改善箇所説明図

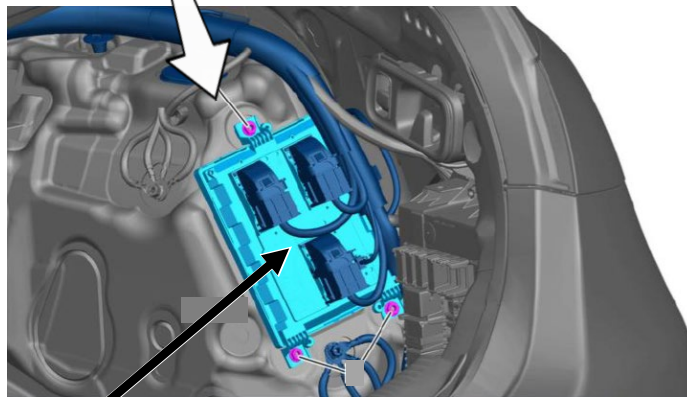
不具合発生箇所

リア SAM

注: は、カバーを装着する部位を示す。

トランク内にあるリア SAM(信号検知制御モジュール)コントロールユニットにおいて、設置の位置が不適切なため、雨天時にトランクを使用する際にトランクリッドからの雨水がリア SAMに直接滴下することがある。そのため、電気的な故障が発生して関連する機能や装置の警告灯が点灯したり、灯火器類等の作動不良が発生したりする上、最悪の場合、火災に至るおそれがある。

全車両、リア SAM コントロールユニットにカバーを装着します。なお、雨水の滴下による損傷がある場合は、関連する部位を新品に交換する。

識別：車台番号の付近に黄色の識別ペイントを塗布する
